RROP-Entwurf 2018; Inhaltsverzeichnis

Stand: 19. Februar 2019

RROP-Entwurf 2018; Stellungnahmen im Beteiligungsverfahren

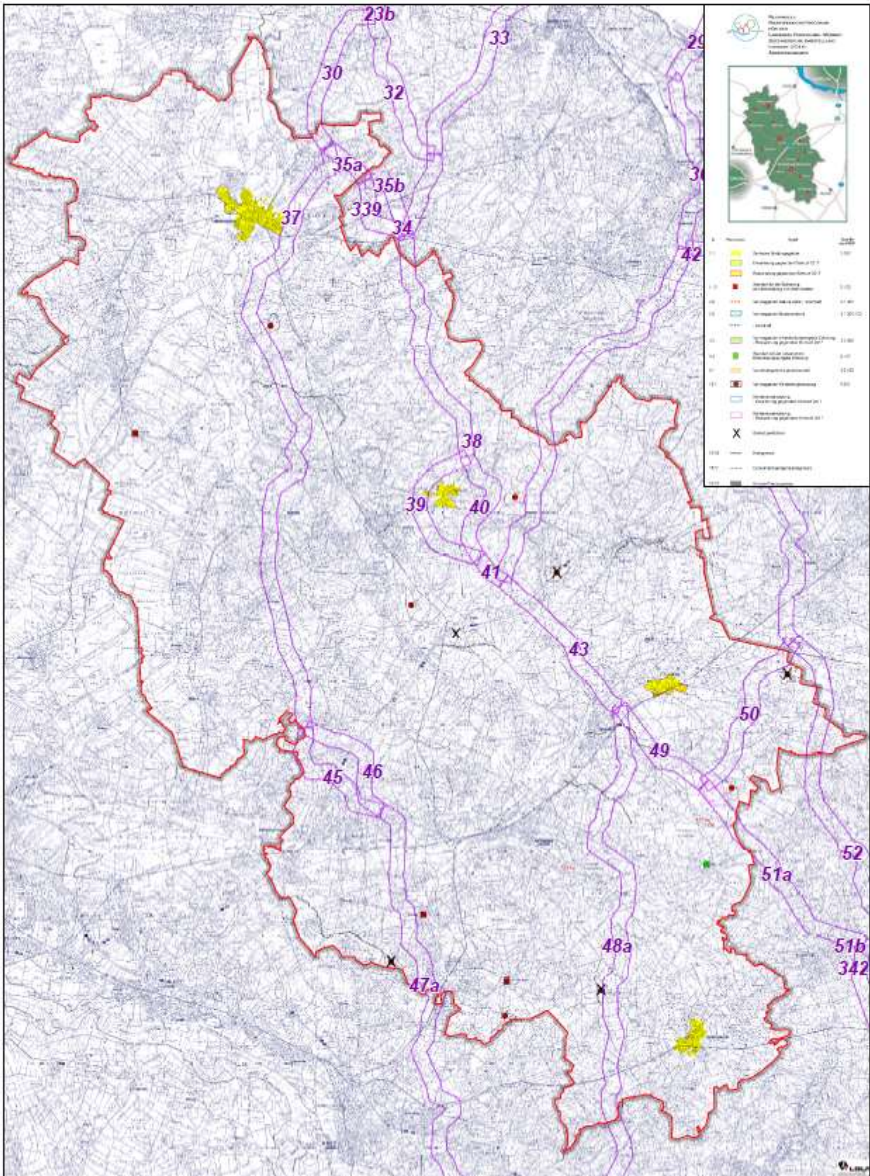
114	Tennet TSO GmbH		
		Im Landkreis Rotenburg (Wümme) befinden sich (...) Höchstspannungsfreileitungen sowie ein Umspannwerk unserer Gesellschaft. Zu Ihrer Information erhalten Sie von uns Bestandsunterlagen im Maßstab 1:500000 aus denen Sie den Verlauf der Höchstspannungsfreileitungen entnehmen können. Weiterhin erhalten Sie im Anhang Hinweise mit der Bitte um Übernahme in das Regionale Raumordnungsprogramm.	Die Stellungnahme wird zur Kenntnis genommen.
		A N H A N G Die Breite des Freileitungsschutzbereiches für die 380-kV-Leitungen beträgt max. 80,0 m sowie für die 220-kV-Leitungen max. 60,0 m, d. h. jeweils 40,0 m bzw. 30,0 m von der Leitungssachse (Verbindungsline der Mastmitten) nach beiden

Lfd. Nr.	Beteiligter	Stellungnahme	Abwägungsvorschlag
		Seiten. Abgrabungen an den Maststandorten dürfen nicht vorgenommen werden. Sollten innerhalb eines Sicherheitsabstandes von 10,0 m um einen Maststandort Abgrabungsarbeiten erforderlich werden, so sind diese mit uns im Detail abzustimmen. Die Maststandorte müssen für Unterhaltungsmaßnahmen ständig, auch mit schwerem Gerät wie z.B. Lastkraftwagen oder Kran, zugänglich sein. Innerhalb der Leitungsschutzbereiche unterliegen die zulässigen Arbeitshöhen - Höhe über alles - der einzusetzenden Baumaschinen und Geräte (Baukräne und andere Hebezeuge, Baugerüste, Förderbänder etc.) und die Bauhöhen geplanter Bauvorhaben (Beleuchtungsanlagen, etc.) zur Gewährleistung der VDE-gemäßen Sicherheitsabstände einer Begrenzung. Im Zuge der einzelnen Baugenehmigungsverfahren müssen uns die Bauunterlagen (Lageplan und Bauzeichnung mit Angabe der Niveauhöhen) zur Prüfung der Sicherheitsabstände zugesandt werden. Unserer Prüfung liegt die DIN EN 50341-1, für die im Freileitungsschutzbereich zulässigen Bauhöhen und die DIN VDE 0105/10.97, für die Gewährleistung der Sicherheitsabstände auf der Baustelle zugrunde. Im Freileitungsschutzbereich müssen zur Fahrbahnoberfläche neu geplanter Straßen und Fahrwege die Sicherheitsabstände gemäß DIN EN 50341-1 gewährleistet sein. Zur Prüfung und Abstimmung benötigen wir die Straßenbaupläne (Lageplan, Höhen- und Querprofil) frühzeitig. Aufschüttungen, Dämme, Erdwälle etc. oder Zwischenlagerungen dürfen innerhalb des Schutzbereiches der Hochspannungsfreileitung nur bis zu der von uns zugelassenen Niveauhöhe vorgenommen werden, da andernfalls Lebensgefahr besteht. Hochwüchsige Bäume dürfen innerhalb des Leitungsschutzbereiches nicht angepflanzt werden, weil die Einhaltung der Sicherheitsabstände in kürzester Zeit nicht mehr gewährleistet ist.
